Übersicht Entfall Parkplätze ab 13.04.26 gemäß Informationsschreiben der Stadt Köln vom 27.03.26 im Vergleich zu dem Ergebnis der Vor-Ort-Begehung am 12.04.26. Analyse und Auswertung nachfolgend.

Fazit der Vor-Ort-Begehung am 12.04.26 zur Prüfung des angekündigten Entfalls der Parkplätze ab 13.04.26 gemäß Informationsschreiben der Stadt Köln vom 27.03.26:

10: Am Rinkenpfuhl 21/25-33/39
6 Parkplätze entfallen (grün).

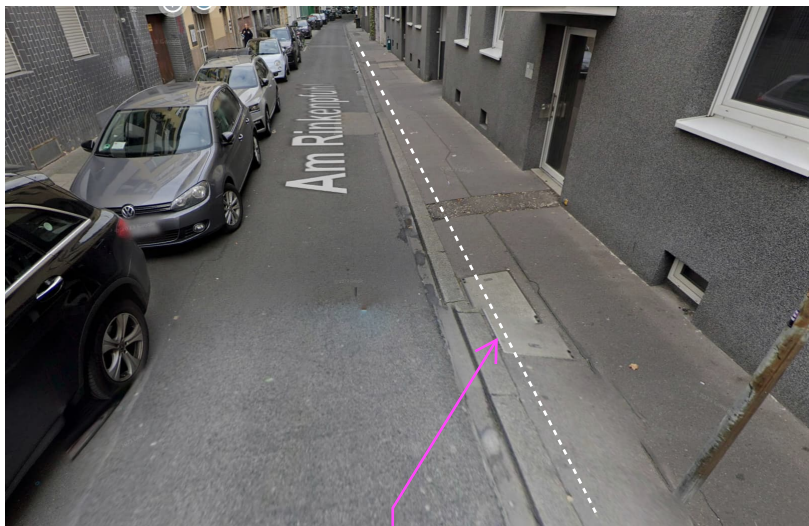
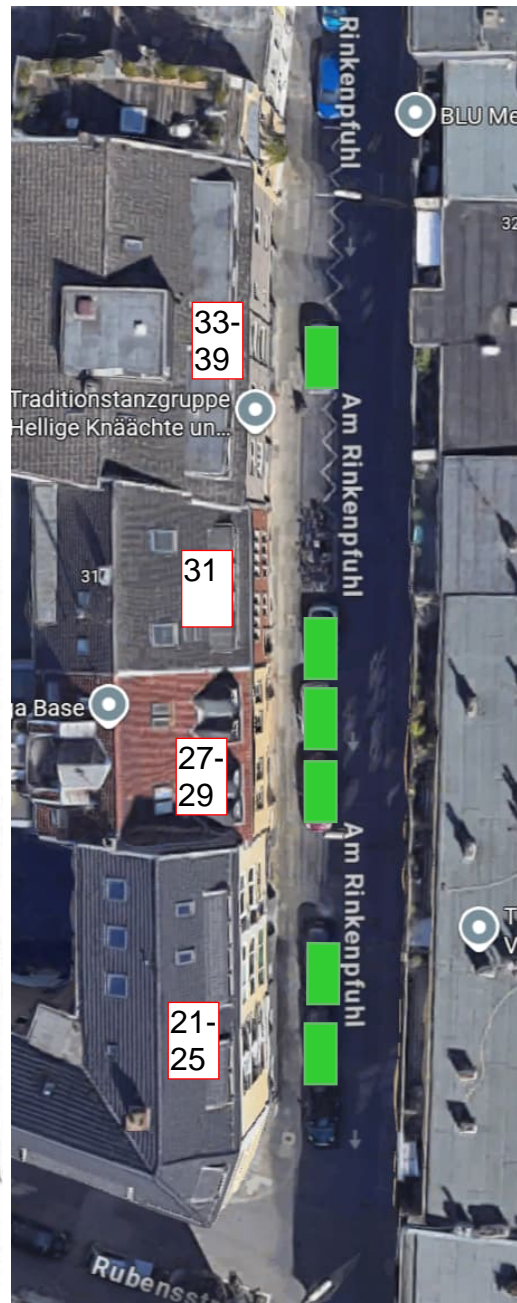
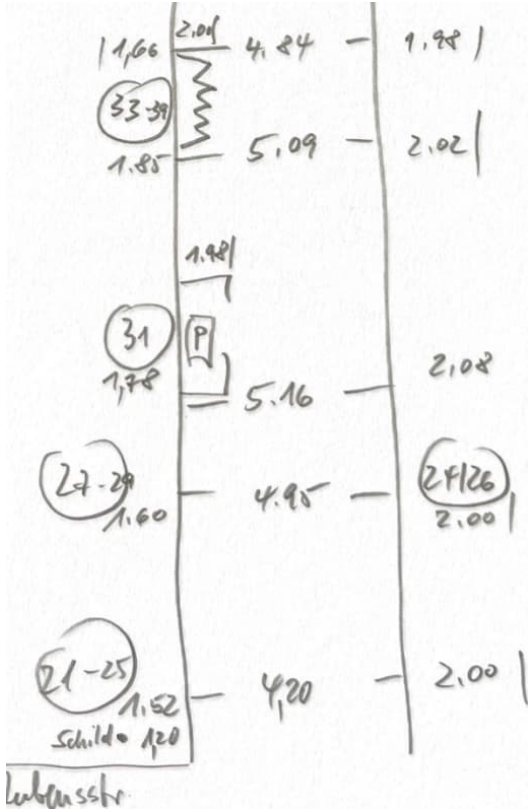
Die Fahrbahnbreite entlang der Hausnummern 21/25 - 33/39 ist min. 4,90m. Die Mindestfahrbahnbreite von 3,05m ist bei ordnungsgemäß abgestellten Fahrzeugen an mehreren Stellen bereits gegeben. Zusätzlich könnte durch eine Verbreiterung der Fahrbahn über die gesamte Länge um 15-20 cm gemäß der rechten Skizze die Mindestfahrbahnbreite von 3,05 m gewährleistet werden. Die Mindestgehwegbreite von 1,5 m würde bei der genannten baulichen Maßnahme mit 1,80-1,9 m weiterhin problemlos gewährleistet werden können.

Die Stadt Köln gibt an, dass entlang der gesamten Straße "Am Rinkenpfuhl" lediglich 13 Parkplätze entfallen. Insgesamt entfallen jedoch realistisch **18** Parkplätze (grün markiert)!

Die Fahrbahn könnte in dem markierten Bereich um 15 cm verbreitert werden. Die Gehwegbreite würde die Mindestbreite von 1,5 m mit 1,80 m weiterhin überschreiten.

10: Am Rinckenpfehl 41-53
5 Parkplätze entfallen (grün).

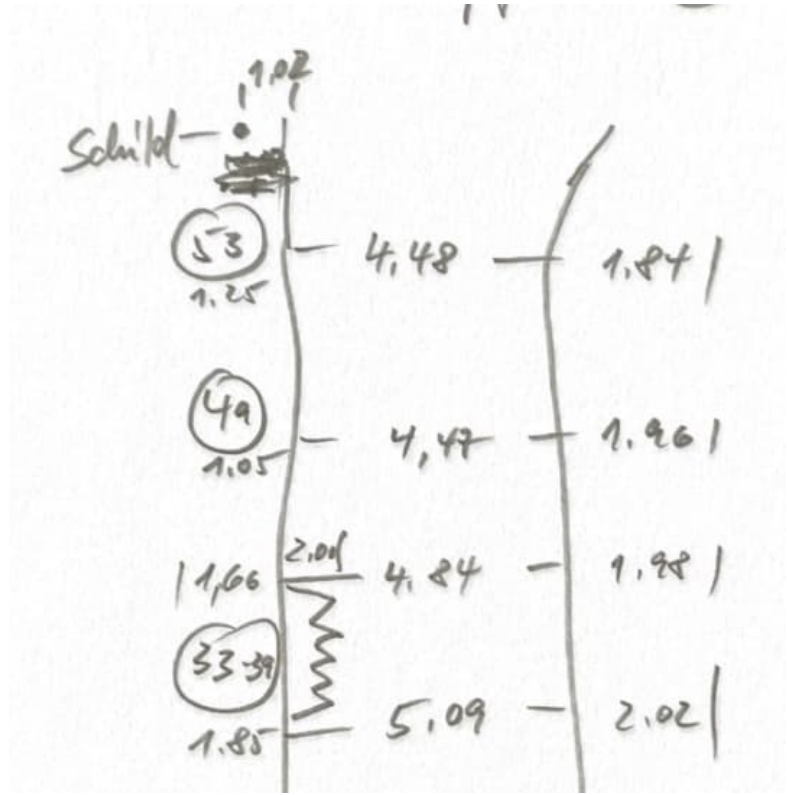
Die Fahrbahnbreite entlang der Hausnummern 41-53 ist max. 4,48 m. Die Mindestfahrbahnbreite von 3,05 m ist selbst bei ordnungsgemäß abgestellten Fahrzeugen nicht mehr gegeben und kann auch nicht durch bauliche Maßnahmen gewährleistet werden.

Hinweis:
 Der Entfall entlang der Hausnummer 41-53 ist legitim, jedoch gibt die Stadt Köln an, dass entlang der gesamten Straße "Am Rinckenpfehl" lediglich 13 Parkplätze entfallen. Insgesamt entfallen jedoch realistisch **18** Parkplätze (grün markiert)!
